Vestiging, datum : Nuenen, 10 mei 2021

Ons kenmerk : 2010/002/CK-br01

Betreft : **Herpositionering geluidschermen Floreskwartier te Vlaardingen**

Figuur 1: Geluidscherm in de oude situatie

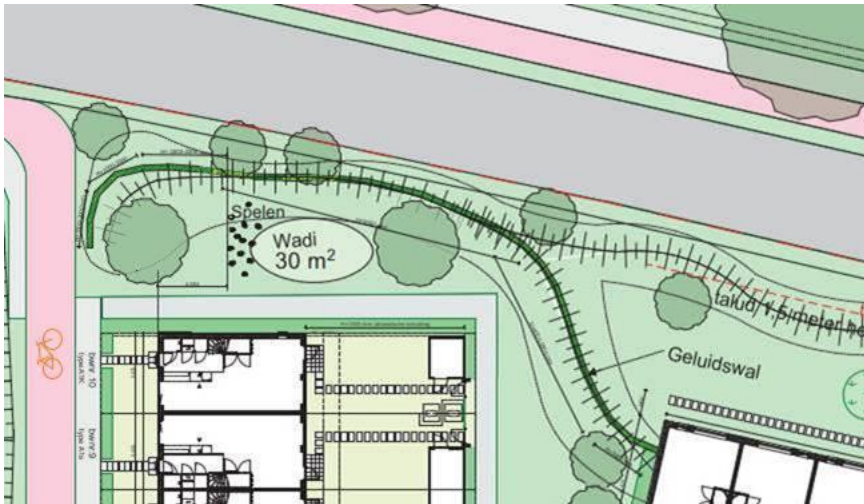
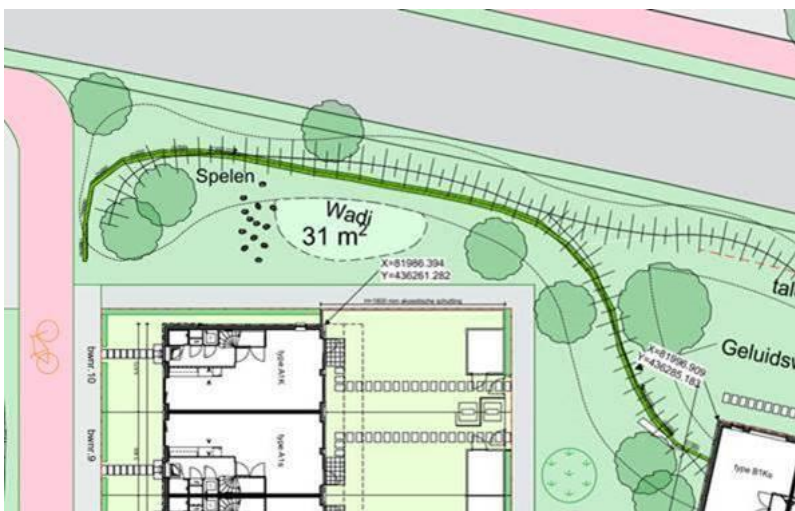
Conform opgave van de opdrachtgever wordt het 4,0 meter hoge geluidscherm aan de zuidwestzijde van het plangebied, zoals reeds is beschouwd in voornoemde akoestische onderzoeken verplaatst in de richting van de woningen van blok 1. Daarnaast is de aansluiting van het geluidscherm met de gevel van blok 2 anders ten opzichte van de positie welke als uitgangspunt is genomen in de akoestische onderzoeken. In de navolgende figuur 1 en 2 zijn respectievelijk de situatie vóór en na herpositionering gevisualiseerd. In beide afbeeldingen is de aansluiting van het geluidscherm met de gevel van blok 2 verschillend ten opzichte van de positie welke als uitgangspunt is genomen in de oorspronkelijke akoestische onderzoeken.

Na herpositionering van de geluidschermen en handhaving van de in voornoemde onderzoeken opgenomen hoogten blijkt dat zowel de cumulatieve geluidbelasting als de geluidbelasting ten gevolge van het wegverkeer op de Marathonweg op de kopgevel van de woningen van blok 1 licht afneemt. Daarnaast blijkt dat op de kopgevel van de woningen van blok 2 bij een toetshoogte van 1,5 en 7,5 meter de cumulatieve geluidbelasting en de geluidbelasting ten gevolge van het wegverkeer op de Marathonweg met enkele tienden van dB's toeneemt. Na deze toename blijven de conclusies uit het onderzoek omgevingslawaai echter ongewijzigd.

Door herpositionering van de aansluiting van het geluidscherm met de gevel van blok 2 wordt ter plaatse van de linker gevel van slaapkamer 1 van bouwnummer 11 een toename van 2 dB in de cumulatieve geluidbelasting berekend. Het ophogen van het geluidscherm ter compensatie hiervan is onvoldoend effectief en derhalve niet nodig. Uit een herberekening van het akoestisch onderzoek geluidwering gevels blijkt dat na deze toename de conclusies en benodigde voorzieningen voor deze verblijfsruimte ongewijzigd blijven.

Voor slaapkamer 2 van bouwnummer 11 heeft herpositionering van de aansluiting van het geluidsschermblok met de gevel van blok 2 wel gevolgen op de karakteristieke geluidwering van de gevels. Door de herpositionering wordt ter plaatse van het raam in de linker gevel een 7 dB hogere cumulatieve geluidbelasting berekend dan in het oorspronkelijke akoestisch onderzoek omgevingslawaai.

Om in deze verblijfsruimte alsnog te voldoen aan de eisen voor de karakteristieke geluidwering van de gevels dienen in de linker gevel van deze slaapkamer aanvullende maatregelen te worden getroffen. In de oorspronkelijke situatie, zoals beschreven in het voornoemde akoestisch onderzoek geluidwering gevels, versie D, is uitgegaan van beglazing AGC Thermobel met opbouw 4-12-4-12-4 o.g. en enkele kierdichting rondom te openen delen. In plaats daarvan dient te worden uitgegaan van ten minste beglazing AGC Thermobel 10-12-6-12-6 o.g. en dubbele kierdichting rondom te openen delen.

Met betrekking tot het eerder door ons opgestelde akoestisch onderzoek geluidwering gevels (documentkenmerk: 2010/002/CK-02), versie D d.d. 9 april 2021 dienen enkel wijzigingen te worden doorgevoerd aan de beschreven voorzieningen voor slaapkamer 2 van bouwnummer 11. Om in deze verblijfsruimte alsnog te voldoen aan de eisen voor de karakteristieke geluidwering van de gevels dient in de linker gevel van deze slaapkamer te worden uitgegaan van ten minste beglazing AGC Thermobel 10-12-6-12-6 o.g. en dubbele kierdichting rondom te openen delen. Voor alle overige verblijfsruimten en gevels zoals beschouwd in het akoestisch onderzoek geluidwering gevels blijven de conclusies en voorzieningen ongewijzigd.
